EXP. No. 009 DE 30 DE ENERO DE 2026
OCUPACIÓN DE CAUCE

RESOLUCIÓN No. **NE-0558**

"POR LA CUAL SE OTORGA UN PERMISO DE OCUPACIÓN DE CAUCE Y SE TOMAN OTRAS DETERMINACIONES"

Que, la Subdirección de Gestión Ambiental en cumplimiento de lo anterior el **12 de febrero de 2026** practicó visita técnica, en virtud de ello emitió el **Concepto Técnico No. 0020 de 11 de marzo de 2026**, en el cual se determinó lo siguiente:

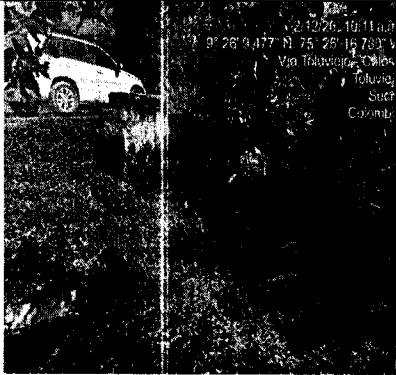
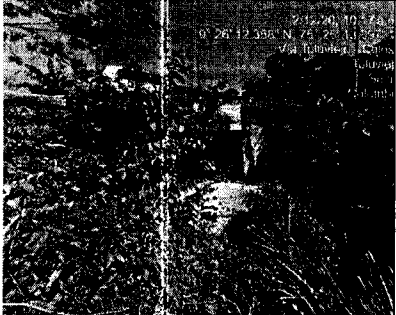
Punto No. 9 E:851482 / N:1535180 Alcantarilla sencilla Diámetro: 0.9m		Abscisa K1+389, donde se observa alcantarilla de 36", la cual se pretende reemplazar por box culvert de 1x1m. No se observa flujo de agua al momento de la visita. Se denota la presencia de individuos arbóreos sin inventariar cercanos a su área de ocupación, los cuales deben ser tomados en cuenta en la solicitud de Aprovechamiento Forestal.
Punto No. 10 E:851545 / N:1535097 Alcantarilla sencilla Diámetro: 0.9m		Abscisa K1+494, donde se observa alcantarilla de 0.9 m sin flujo de agua en su interior al momento de la visita, en este punto se pretende construir Box culvert de 2x2 m. Se denota la presencia de individuos arbóreos sin inventariar cercanos a su área de ocupación, los cuales deben ser tomados en cuenta en la solicitud de Aprovechamiento Forestal.
Punto No. 11 E:851765 / N:1535029 Alcantarilla sencilla Diámetro: 0.9m		Abscisa K1+731, donde se observa alcantarilla de 0.9 m de diámetro sin flujo de agua en su interior, la cual se pretende reemplazar por un box culvert de 2x2 m.

Punto No. 12 E:851880 / N:1535105 Alcantarilla sencilla Diámetro: 0.9m		Abscisa K1+870, se observa alcantarilla de 0.9 m sin flujo de agua en su interior; la cual se contempla reemplazar por la construcción de un box culvert de 1x1 m.
Punto No. 13 E:851919 / N:1535136 Alcantarilla sencilla Diámetro: 0.9m		Abscisa K1+925, donde se observa alcantarilla de 0.9 m sin flujo de agua en su interior, la cual se contempla reemplazar por un box culvert de 1x1 m. Se denota la presencia de individuos arbóreos sin inventariar cercanos a su área de ocupación, los cuales deben ser tomados en cuenta en la solicitud de Aprovechamiento Forestal.

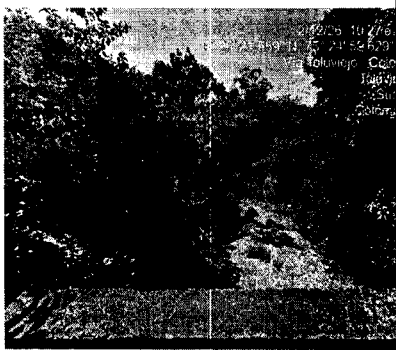
Punto No. 14 E:852029 / N:1535225 Alcantarilla sencilla Diámetro: 0.9m		Abscisa K2+065, donde existe alcantarilla de 0.9 m, sin flujo de agua en su interior. Se pretende reemplazar por un box culvert de 1.5 x 1.5 m.
Punto No. 15 E:852175 / N:1535344 Alcantarilla sencilla Diámetro: 0.9m		Abscisa K2+217, donde existe una alcantarilla de 0.9 m sin flujo de agua en su interior, con la presencia de cobertura vegetal, la cual se pretende reemplazar con la construcción un box culvert de 1 x 1 m.
Punto No. 16 E:852275 / N:1535424 Alcantarilla sencilla Diámetro: 0.9m		Abscisa K2+380, donde existe una alcantarilla de 0.9 m sin flujo de agua en su interior, con la presencia de cobertura vegetal, la cual se pretende reemplazar con la construcción de un box culvert de 1 x 1 m.
Punto No. 17 E:852406 / N:1535528 Alcantarilla sencilla Diámetro: 0.9m		Abscisa K2+519 donde existe una alcantarilla de 0.9 m, sin flujo de agua en su interior con la presencia de cobertura vegetal, la cual se pretende reemplazar por la construcción de un box culvert de 1 x 1 m. Esta estructura se contempla reubicar por afectaciones de vivienda existentes en las coordenadas E: 852402 y N: 1535528.

Punto No. 18 E:852506 / N:1535615 Box 3m x 2m		Abscisa K2+680 donde existe un box culvert de 3 x 2 m, sin flujo de agua en su interior con la presencia de cobertura vegetal, la cual se pretende reemplazar con la construcción de un box coulvert de 3 x 2 m.

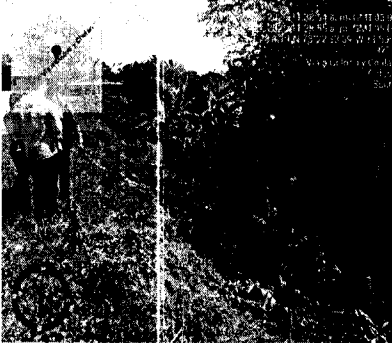
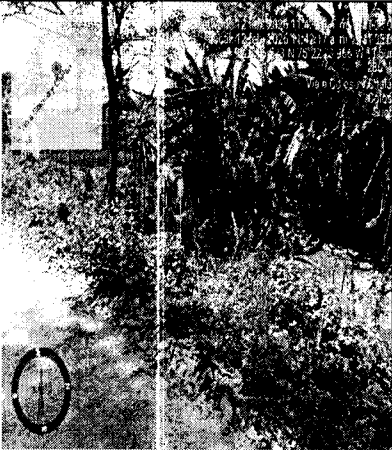
Punto No. 30 E:855407 / N:1537398 Box 6.0m x 4.5m		Abscisa K6+136, donde existe un box culvert de 6 x 4.5 m, el cual se pretende reemplazar por la construcción de otro box culvert de 6 m x 4.5 m. Se denota la presencia de individuo arbóreo sin inventariar cercano a su área de ocupación, el cual debe ser tomado en cuenta en la solicitud de Aprovechamiento Forestal.
Punto No. 31 E:855746 / N:1537729 Alcantarilla sencilla Diámetro: 0.9m		Abscisa K6+605, donde existe una alcantarilla de 0.9 m con cobertura vegetal, la cual se pretende reemplazar por la construcción de un box culvert de 1 x 1 m.
Punto No. 32 E:855869 / N:1537838 Box 2.0m x 2.0m		Abscisa K6+768, donde existe un box culvert de 2 x 2 m y se pretende construir un box culvert de 2.5 x 2.5 m. Se denota la presencia de individuo arbóreo sin inventariar cercano a su área de ocupación, el cual debe ser tomado en cuenta en la solicitud de Aprovechamiento Forestal.

Punto No. 33 E:856015 / N:1537970 Box 3.0m x 2.0m		Abscisa K6+967, donde existe un box culvert de 2.5 x 2.5 sin flujo de agua, el cual se pretende reemplazar por la construcción de un box culvert de 3 x 2 m.
Punto No. 34 E:856806 / N:1538636 Alcantarilla sencilla Diámetro: 0.9m		En la abscisa K8+000, existe una alcantarilla de 0.9 m. y se pretende construir un box culvert de 1 x 1 m.
Punto No. 35 E:856968 / N:1538778 Alcantarilla sencilla Diámetro: 0.9m		En la abscisa K8+215 existe una alcantarilla de 0.9 m. y se pretende construir un box culvert de 2 x 2 m.

Figura No. 10: Curva Intensidad-Frecuencia-Duración (Toluviejo - Colosó, Sucre).

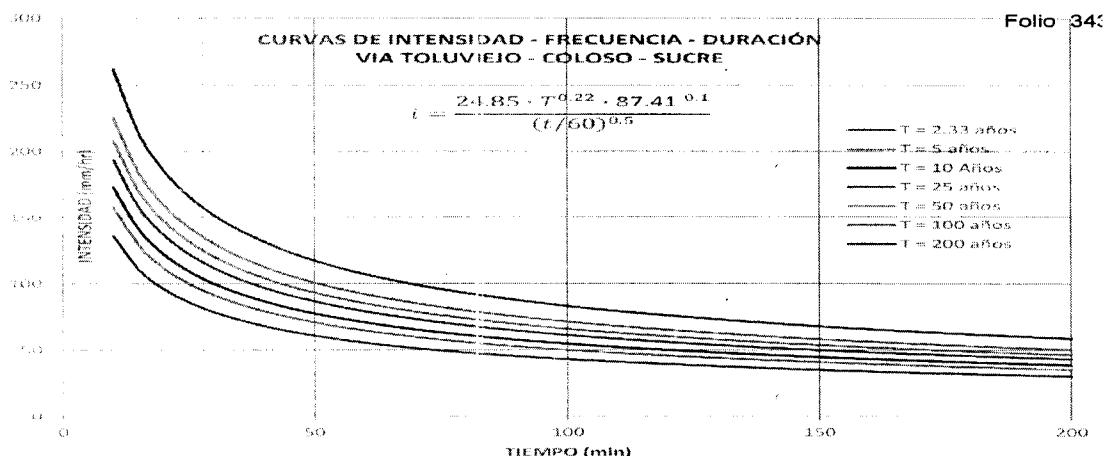
máximo de la serie de 4.91, está por fuera del valor calculado como el umbral del outlier de 2.5, por lo Folio 339 35 | VOLUMEN IV - ESTUDIO HIDROLÓGICO tanto el valor de 162.5 mm del año 1975, se reemplaza por el valor medio de la serie de precipitación máxima diaria; con estos datos se construye la curva Intensidad Frecuencia Duración para cada estación, (Metodología recomendada por el Ministerio de Vías y Transporte). (Ver Figura No. 10).

Figura No. 15: Ilustraciones de algunas características del cauce y el de la estructura de paso existente, Comportamiento del flujo en la estructura de paso existente y Comportamiento hidráulico del flujo en la estructura de paso

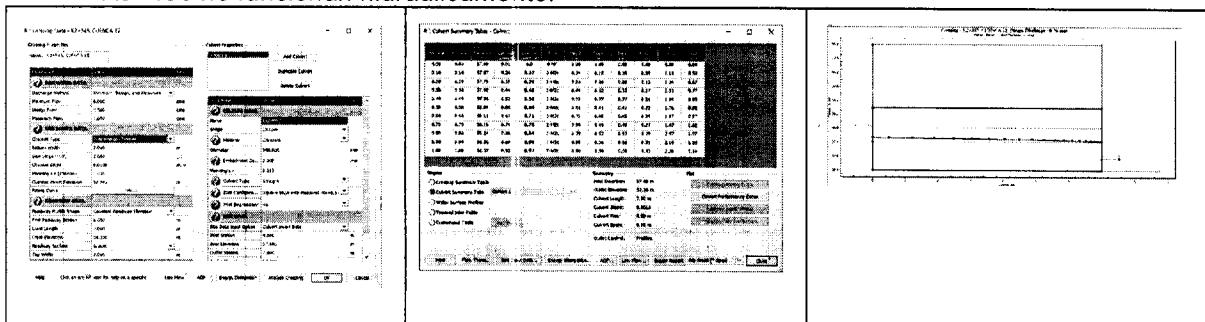
- El peticionario realiza la modelación hidráulica de las estructuras existentes en la vía en estudio, utilizando el Software HY8, para los caudales establecidos, estimando que las estructuras ubicadas en las abscisas K0+914, K1+224, K1+731, K1+870+K1+925, K2+065, K3+030, K3+182, K5+246, K5+297, K5+327, K5+486, K5+960, K6+768, K9+170, K9+412 y K9+490 no funcionan hidráulicamente.

Figura No. 17: Ilustraciones de diseño estructural Box Culvert (K0+153)

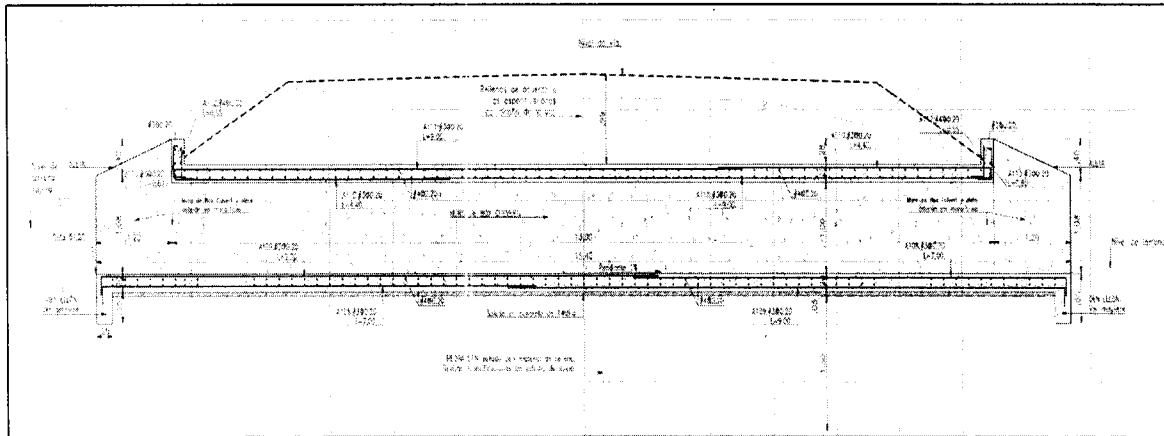
del conducto). Realizó la modelación hidráulica mediante el software especializado HEC RAS, considerando un escenario de flujo en régimen normal y subcrítico. El análisis permitió definir los niveles máximos de lámina de agua dentro de la estructura proyectada y en la planicie de inundación, verificando que el comportamiento hidráulico se mantiene dentro de condiciones admisibles. Así mismo, evaluaron las cotas de fondo, la rasante inferior de la losa superior y las velocidades de flujo, comprobando que la sección propuesta garantiza capacidad hidráulica suficiente y un funcionamiento adecuado bajo el caudal de diseño.

Figura No. 19: Ilustraciones de diseño estructural Box Culvert (K6+956.41)

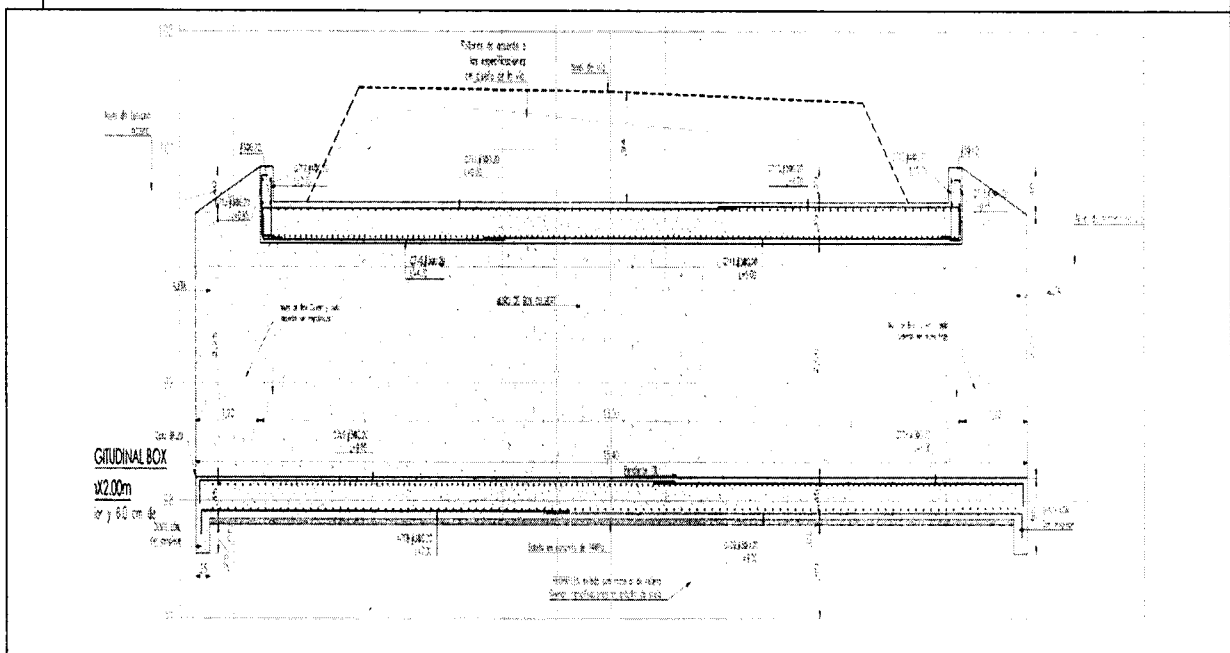
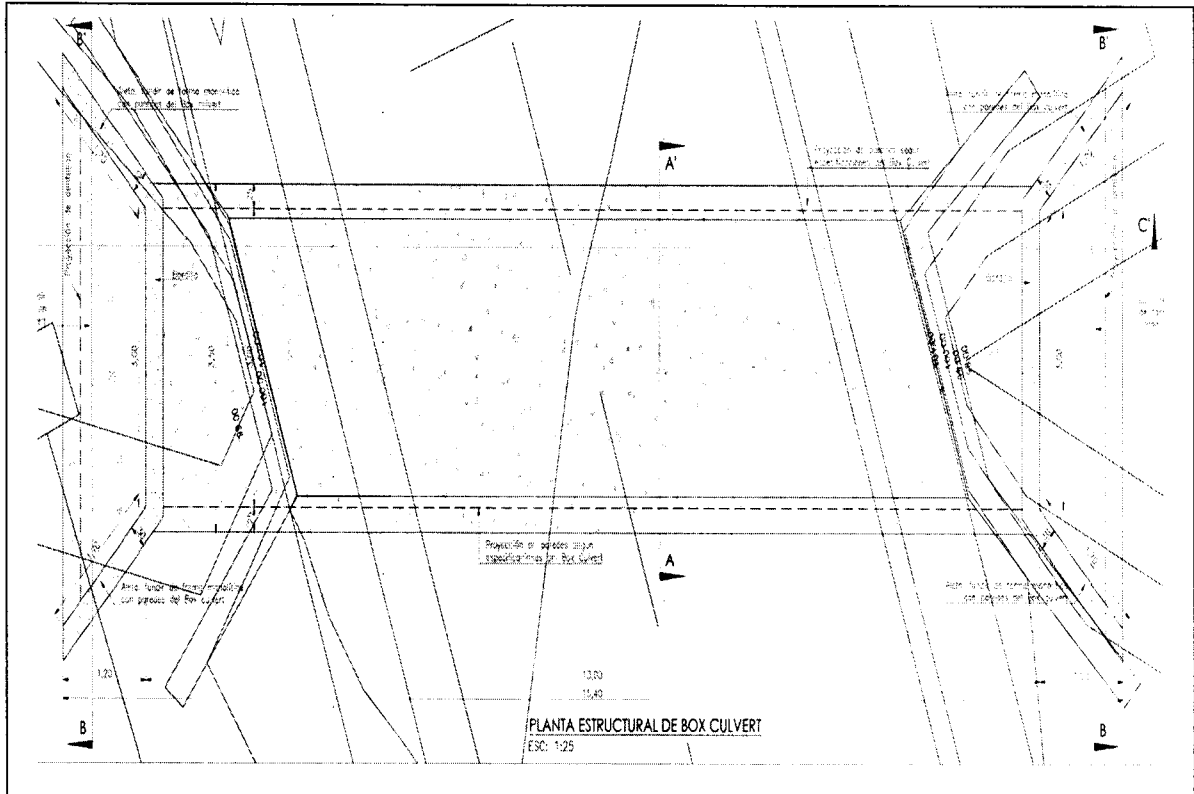
Se verificó el cálculo de la socavación asociada a las estructuras tipo box culvert proyectadas en el cauce en estudio. Con base en las condiciones hidráulicas y morfológicas del lecho, se estima una socavación general del orden de 0,35 m a 0,61 m en la zona de implantación de las obras.
